品番	TKG31UPH	品名	台付シングル13（分岐付）（台所）（JIS）	（	1 / 3
----	----------	----	------------------------	---	-------

件名 逆止弁交換時の注意情報

対象製品 TEK513-1 TEK532-1 TKG31UPH TKG31UPHR TKG31UPHS  
THF22 THF22X THF23 THF23-1 THF23X THF23-1X

### 補修品識別方法

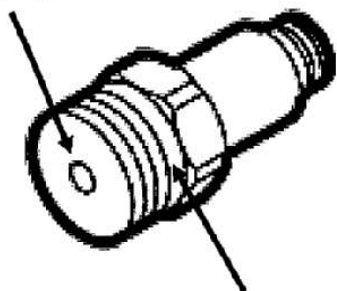
GGシリーズ（2019年4月発売）より、  
分岐金具の仕様が変更になりました。

下記識別方法にて、アダプターの形状をご確認のうえ、  
補修品の発注を行ってください。

#### 旧型アダプター（従来品）

■対象品番：THD41

穴が小さい

逆止弁なし

#### 新型アダプター（仕様変更品）

■対象品番：THD41R

穴が大きい

逆止弁あり  
(TH19C83)

逆止弁単体での交換はできません。  
アダプター一式（THD41R）での  
交換をお願いいたします。

逆止弁単体での交換が可能です。  
逆止弁単体（TH19C83）を  
発注願います。
